**sur le projet d'extension de
l'installation de stockage de déchets non dangereux
porté par la société STOC
sur la commune de PRUNELLI DI FIUM'ORBO**

N°MRAe
2021CORSE / PC-7

Avis du 17 décembre 2021 relatif au projet d'installation de stockage de déchets non dangereux sur Prunelli di Fium'Orbo

Zonage des effets cumulés mettant en évidence les enjeux biodiversité (source:DREAL)

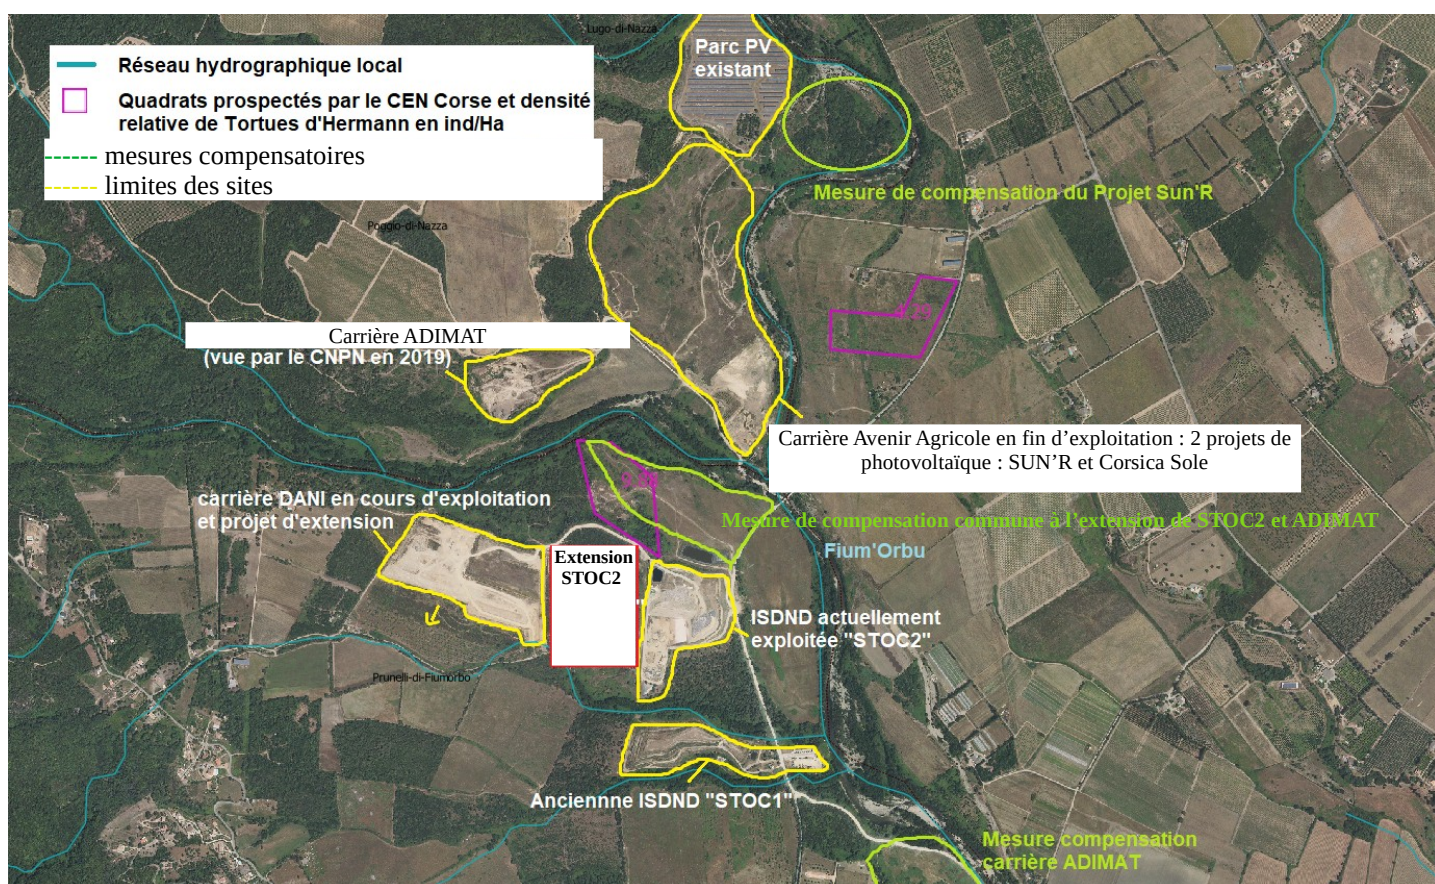
Le projet d'extension se situe ainsi sur le dernier espace naturel entre la carrière exploitée par la société DANl et l'ISDND qui permet la connexion entre la partie sud et nord, assurant notamment la jonction entre les deux ripisylves liées aux affluents⁷ du Fium'Orbu, et les zones d'habitats préférentiels de la Tortue d'Hermann (milieux semi-ouverts).

La création d'une haie au sud des futurs casiers (mesure de réduction numéro 5) permet de matérialiser le corridor résiduel nécessaire pour le déplacement des espèces et de créer une zone refuge (à la fois pour les mammifères et l'avifaune). Ce couloir devient cependant de plus en plus étroit pour les individus empruntant ce passage et le maintien de sa fonctionnalité n'est pas démontrée.

La MRAe recommande de compléter l'étude d'impact en proposant de nouvelles mesures de réaménagement des casiers existants et futurs, permettant de compenser la perte de continuité écologique entre le projet d'extension de l'ISDND et la carrière exploitée par la société DANI,

« Couronne verte » proposée comme réserve foncière par le groupe Petroni sur la plaine du Fium'Orbu avec en jaune les mesures compensatoires spécifiques au projet d'extension de l'ISDND (source : DREAL)

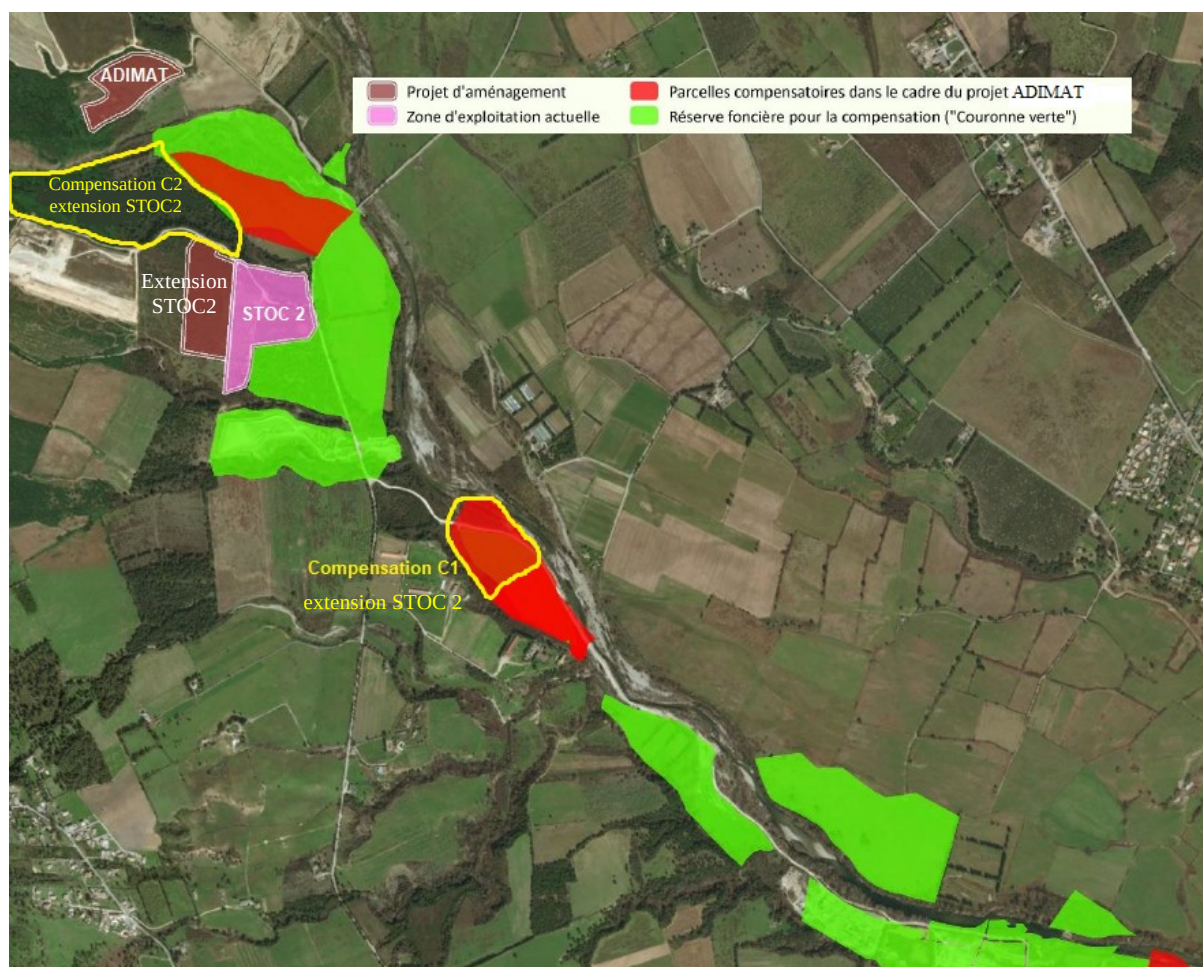
Comme la société STOC fait partie du groupe Petroni qui est maître d'ouvrage de plusieurs des installations de la zone (carrière ADIMAT en cours de régularisation et les trois sites d'exploitation des déchets), il est nécessaire de tenir compte de ces impacts cumulés pour la définition des sites de compensation. Cela consiste notamment à sanctuariser une partie de la plaine. Cette réflexion a ainsi conduit le groupe Petroni à identifier une « couronne verte » le long du Fium'Orbu, sur laquelle serait conduit un plan de gestion (en cours de rédaction). Toutefois, des mesures de gestion en faveur des amphibiens, et notamment du Crapaud vert très présent sur cette partie de l'île, ne figurent pas pour l'instant dans ce projet de plan de gestion.

La MRAe recommande de compléter l'étude d'impact :

- en étudiant la possibilité d'élargir la mesure de sauvetage à tous les individus de petite faune qui seront potentiellement présents dans l'enceinte des travaux ;

- **en intégrant des mesures spécifiques pour le Crapaud vert dans le plan de gestion prévu au regard des effets cumulés des projets du groupe Petroni ;**
- **en annexant le projet de plan de gestion à la demande d'autorisation environnementale.**

Vue intermédiaire et lointaine du projet d'extension, en phase d'exploitation (source: étude d'impact, avec l'hypothèse de casiers actuellement exploités réaménagés)

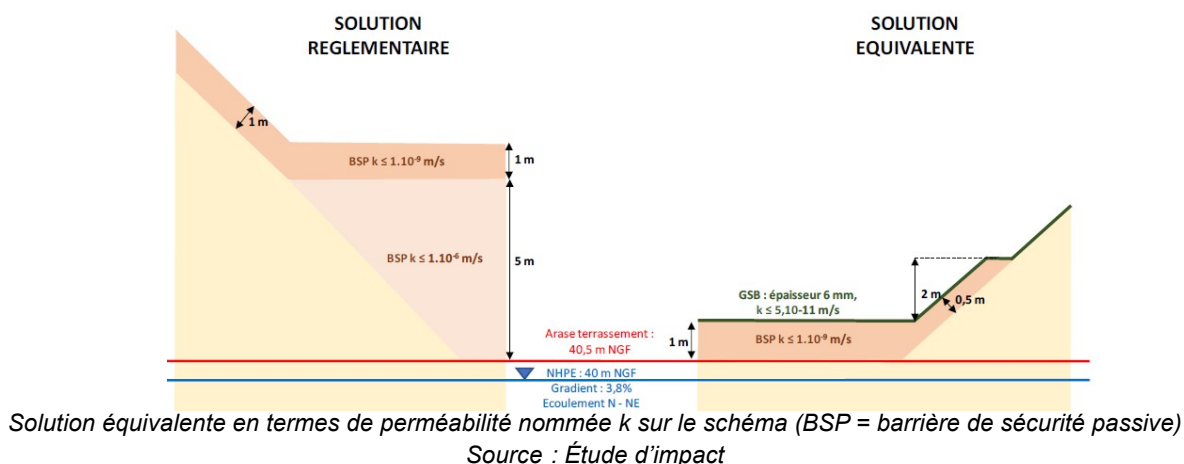
La vue proche permet de se rendre compte de l'impact du site actuel (notamment l'entrée du site, dôme situé sur la gauche). En vue lointaine, ce sont surtout les effets cumulés des différents sites (carrière, ISDND) qui ressortent, ce que n'étudie pas le rapport.

Les mesures d'évitement et de réduction se limitent au réaménagement et à l'avancement des casiers, en conservant une hauteur de casier en lien avec la situation actuelle en cours d'exploitation. En outre, aucune proposition intégrée n'est avancée pour prendre en compte a minima les effets cumulés des trois sites de gestion des déchets, à savoir STOC1, STOC 2 en cours d'exploitation (et notamment l'entrée du site) et le projet d'extension. Aucune mesure compensatoire au titre du paysage n'est également explorée dans l'étude d'impact.

La MRAe souscrit à cette proposition, mais recommande au maître d'ouvrage d'approfondir dès à présent les mesures d'intégration paysagère du projet, qui pourraient par ailleurs contribuer à renforcer les fonctionnalités écologiques mentionnées au chapitre 2.1 du présent avis

Position des habitations les plus proches (source : étude de risques sanitaires)
En haut à droite : vents dominants ouest-est

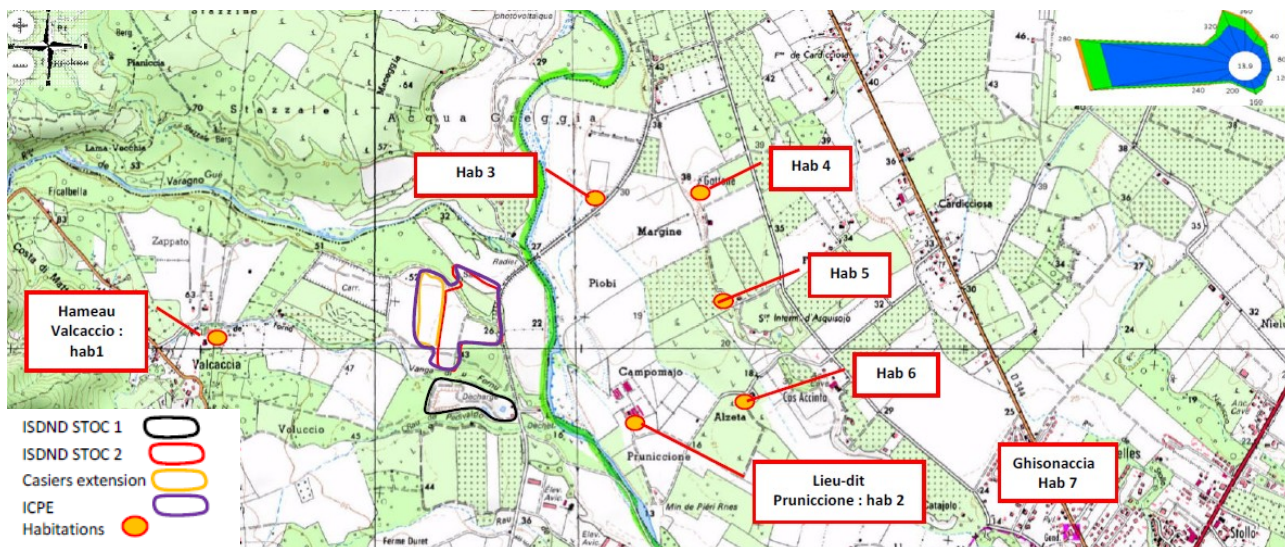
La durée d'inhalation a été fixée dans les hypothèses de modélisation à 70 ans pour les adultes et de 6 ans pour les enfants. Si la valeur pour les adultes paraît adaptée, aucune explication n'est présente concernant le choix réalisé pour les enfants.

Avec ces hypothèses, l'analyse à l'aide des référentiels réglementaires montre des indices de risques (pour les valeurs avec seuils comme l'acide chlorhydrique ou le sulfure d'hydrogène pouvant être présents dans les émissions) ou des excès de risques individuels (pour les valeurs sans seuil comme le benzène ou le formaldéhyde également présents) nettement inférieurs aux valeurs réglementaires. L'étude affirme que l'évaporation (forcée ou naturelle) des lixiviats produit uniquement de la vapeur d'eau. Au regard de la composition de ces effluents, cette affirmation nécessite d'être argumentée, soit par des analyses réalisées in situ depuis 2013, soit à partir de référentiels reconnus.
